Kerkstraat 35
1820 MelsbroekStroomleverende mij : *Electrobel*
Cie d'électricité :Nr teller :
N° comp :Index : **Sec. 2****Proces verbaal van onderzoek**
Procès-verbal de contrôleN° : *07 / 0182 /*

Situé à : *Rue J. F. De Craen, 5 1140 Bruxelles*Eigenaar : *Vanroelen Pieter*

Proces verbaal van onderzoek

N° : *07/0188/*

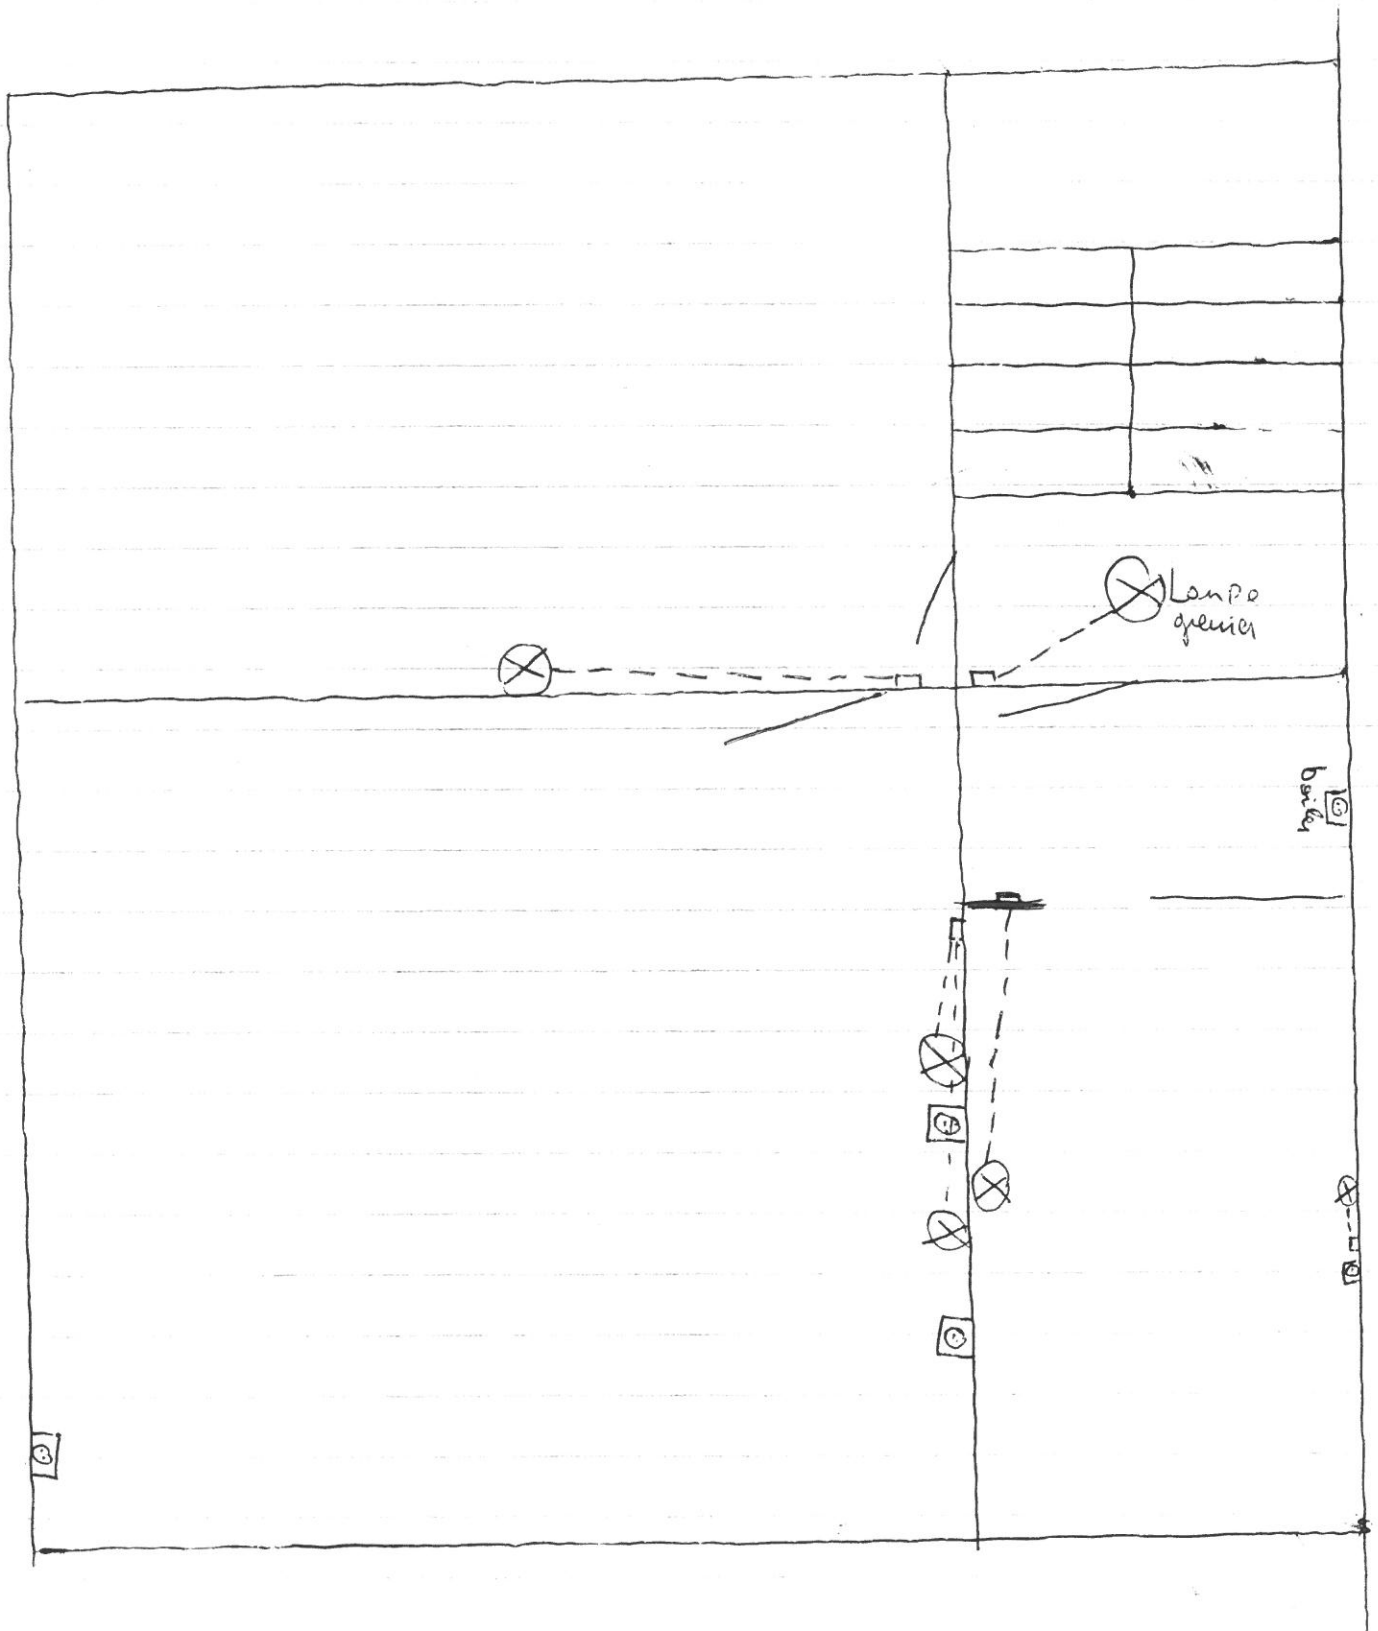
- + un plan d'implantation
- + les circuits ne sont pas marqués
